ARPAT - Direzione Tecnica – Settore VIA/VAS

Oggetto: Contributo istruttorio sul Rapporto Ambientale di VAS dei Piani di Sviluppo della Rete Elettrica di Trasmissione Nazionale 2019 e 2020 - Proponente TERNA S.p.A.

Figura 1: descrittivo dell'indicatore *Ist21*, tratto dall'allegato V.

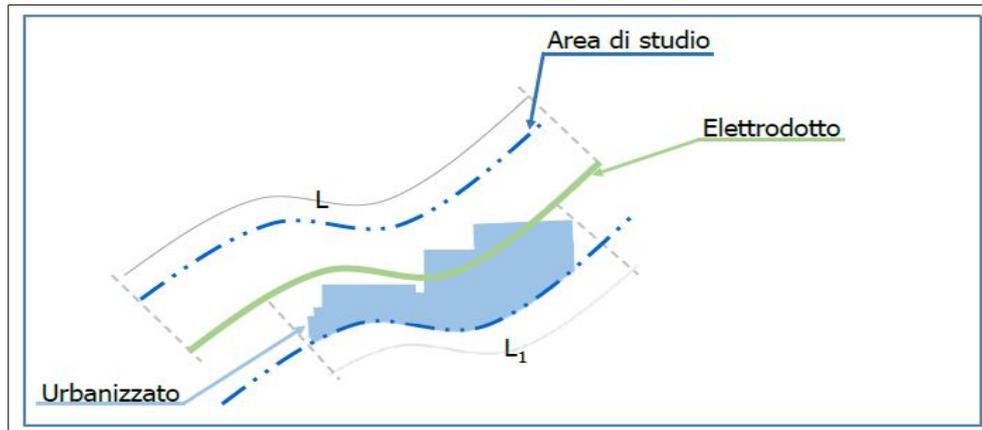
La relazione risulta sensibilmente semplificata rispetto a quella proposta in precedenza, eliminando il differente peso attribuito all'edificato intersecante l'elettrodotto e a quello ricadente all'interno dell'area di studio, ma non intersecante la linea stessa.

Non viene considerata, invece, l'ultima parte dell'osservazione, ovvero di considerare la distanza dell'edificato dalla linea, elemento rilevante per l'esposizione all'induzione magnetica: l'indicatore si conferma quindi di primo livello e la valutazione del induzione magnetica prodotta sull'edificato viene rinviata alle fasi successive, una volta definita la localizzazione definitiva dell'infrastruttura.

Pur non comparando in maniera esplicita nella definizione, l'area di indagine/studio ha un ruolo rilevante nella determinazione dell'indicatore *Ist21* poiché definisce l'area all'interno della quale sono conteggiati gli edifici. Anche qui, di conseguenza, si ripercuotono gli aspetti critici rilevati al punto precedente, in merito alla discrezionalità e non chiarezza nella definizione dell'indicatore.

Si segnala un'incongruenza, evidentemente un refuso: la descrizione dell'indicatore *Ist21* contenuta nell'allegato V al RA (Modalità di calcolo) è quella già presente nel RPA e non più attuale, in contrasto quindi con la formulazione in allegato I, la descrizione dei vari componenti e la Figura 1 (tratta dall'allegato V).

Risposta Terna: «Si concorda con l'osservazione ed in particolare: per quanto concerne la lunghezza L , si evidenzia che questa coincide con la lunghezza effettiva della linea; la figura all'interno della scheda relativa all'indicatore è stata resa più chiara. In merito all'assegnazione dei diversi pesi, in via cautelativa, si è ritenuto opportuno in questa sede modificare le modalità di calcolo assegnando il peso massimo 1 anche alle aree edificate ricadenti nell'area di indagine non direttamente intersecanti l'infrastruttura».

Valutazione ARPAT: la risposta accoglie la prima parte dell'osservazione, ridefinendo così l'indicatore $Ist21$:
